PRODUKT	HOOFD GROEP	GROEP
P	5	52
BETR.		NO.
Remwaarschuwwings- klep		14
240, 260		DATUM
		Aug 84

### Nieuwe O-ringen voor de remwaarschuwwingsklep

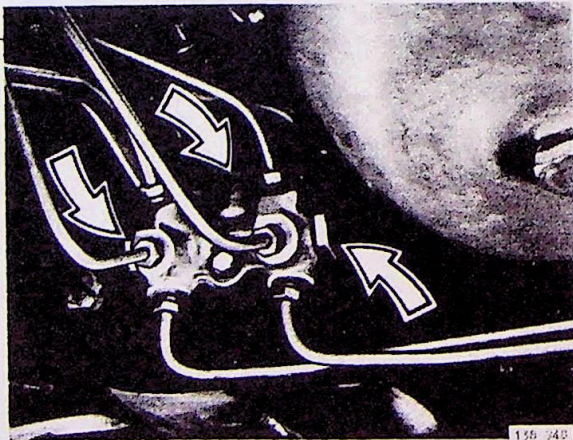
Bij een eventuele lekkage van de remwaarschuwwingsklep heeft deze niet langer compleet vervangen te worden.

Voor de revisie zijn nieuwe O-ringen voor de zuiger, eindpluggen en elektrische schakelaar ontwikkeld.

De eindpluggen zijn net als voorheen voorzien van koperen ringen.

O-ring voor de zuiger	2 st	1 330 797-0
O-ring voor elek.schakelaar	1 st	1 272 199-9
